Ministero dell'Ambiente e della Tutela del Territorio e del Mare - D.G. Valutazioni e Autorizzazioni Ambientali

E. prot DVA - 2015 - 0000641 del 12/01/2015

OGGETTO: Verifica di Esclusione/Assoggettabilità a VIA del progetto "Opere strutturali di messa in sicurezza idraulica ed approvvigionamento idropotabile in loc. Gello e Laghi Primavera (PT)".

Figura 2. L'accesso al garage

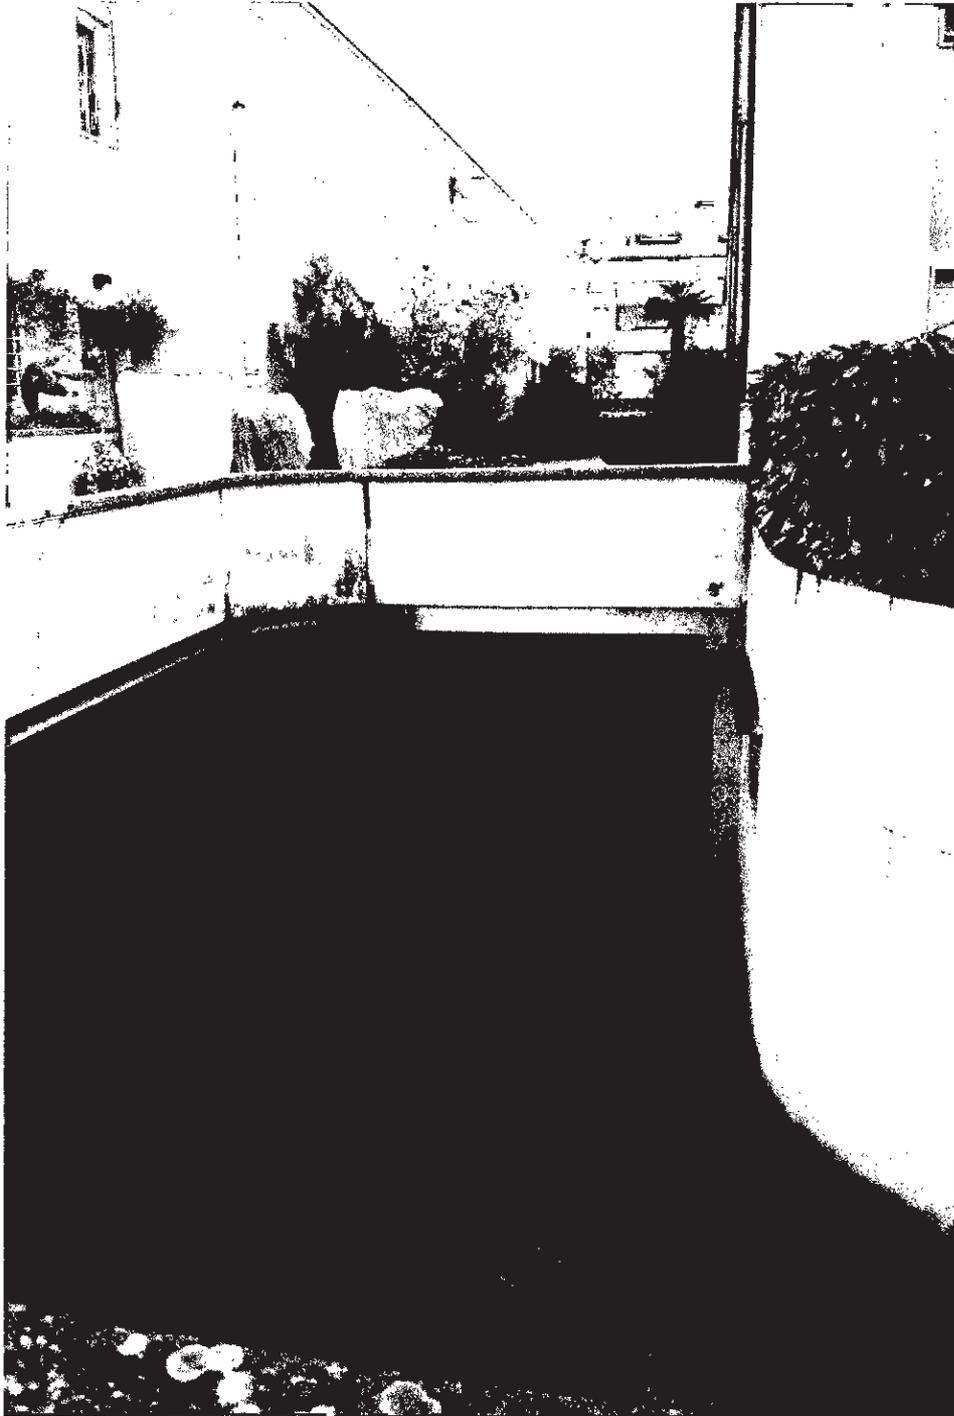
La nostra preoccupazione è riferita, in particolare, a questa prima area in quanto i nostri fabbricati, ubicati all'incrocio tra via S. Biagio in Cascheri e via Salvo d'Acquisto, sono posti a circa 600 m dal T. Ombrone e sono caratterizzati da una parte interrata il cui pavimento è a circa 3 metri dal piano campagna, come si evince dalla planimetria seguente.

Risulta evidente che un rialzamento della falda andrà sicuramente ad impattare con le nostre strutture interrato che, tra l'altro, non sono state costruite in maniera da essere protette da un simile evento.

Figura 6. Planimetria nella quale si indentifica, in rosso, la traccia della sezione di seguito riportata

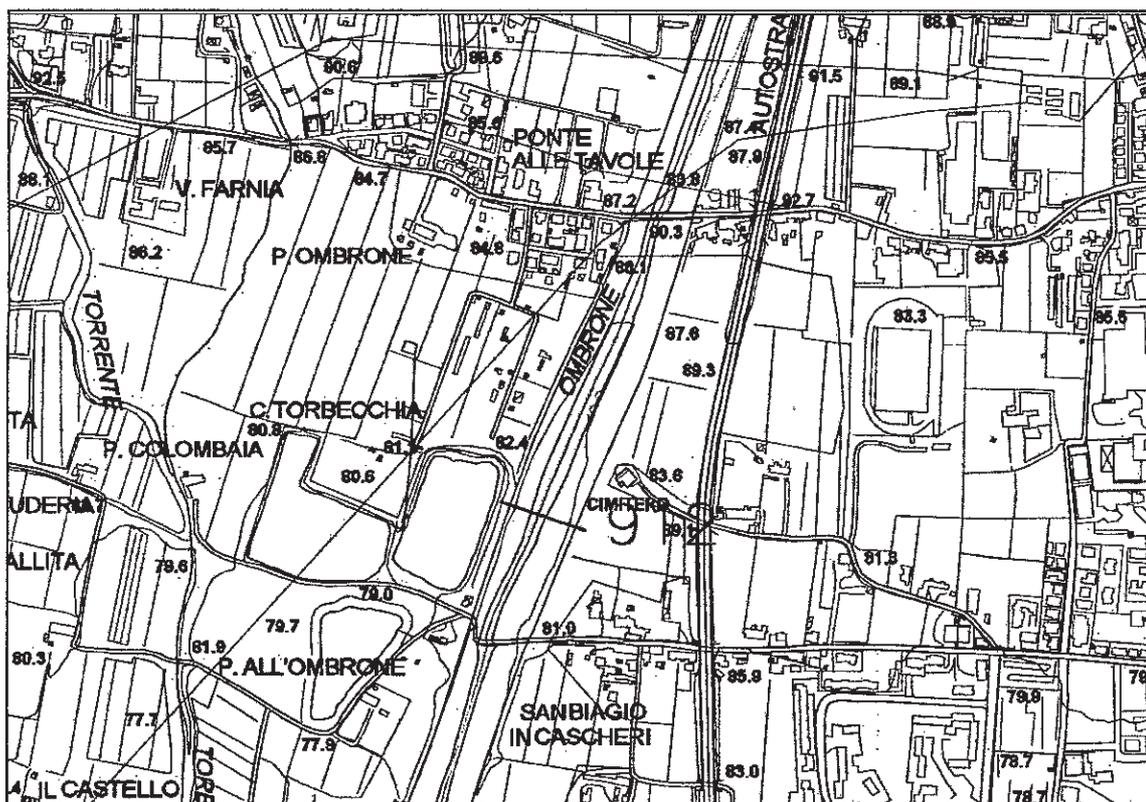
In relazione alle condizioni di stabilità delle arginature ci sorprende come questo aspetto non sia stato considerato dal progetto ma si prenda atto che con tempi di ritorno duecentennali il livello del T. Ombrone avrà un franco di circa 80 cm rispetto alla sommità arginale.

Figura 7. Sezione trasversale del T. Ombrone posta in riferimento alla carta planimetrica sopra riportata. La linea in rosso identifica la quota dello sfioratore, quella in blu il livello dell'acqua, a monte dell'opera di presa, con eventi con $Tr = 200$ anni

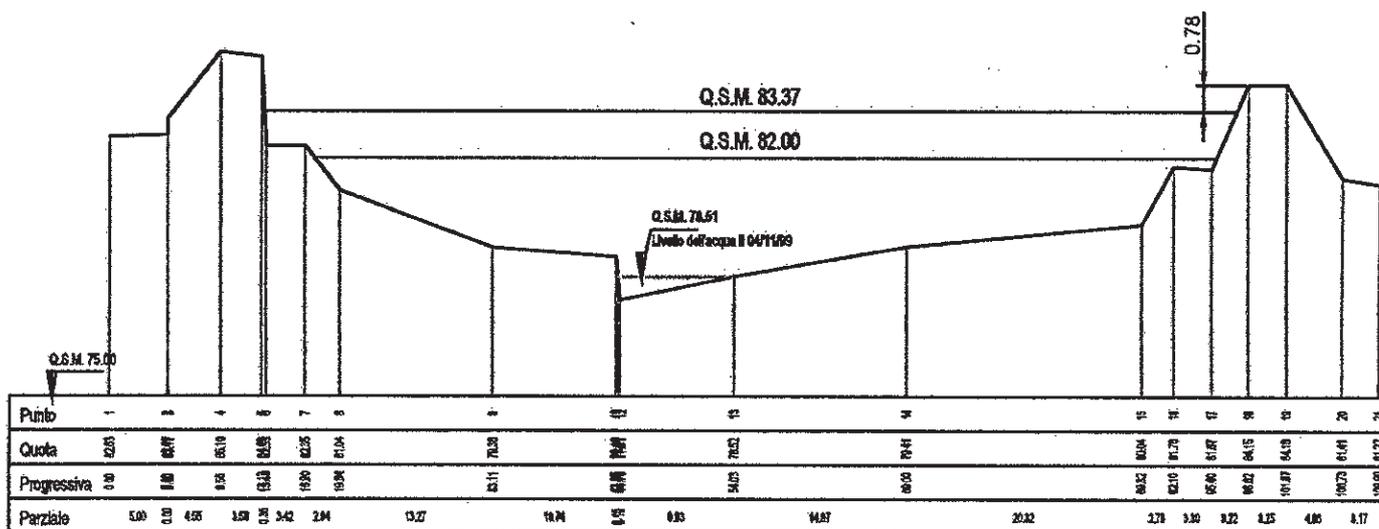
Il recente evento alluvionale verificatosi il 5 novembre 2014 a Carrara con improvviso decadimento dell'argine, in cemento armato, del T. Carrione per un tratto di circa 100 m non invita certamente alla fiducia nella tenuta strutturale di un argine in terra largo appena 3 m in sommità e certamente non progettato per sostenere una piena che in caso di $Tr = 200$ anni sarà pari a 277 mc/s ma che comunque anche in caso di $Tr = 20$ anni sarà pari a 176.5 mc/s.
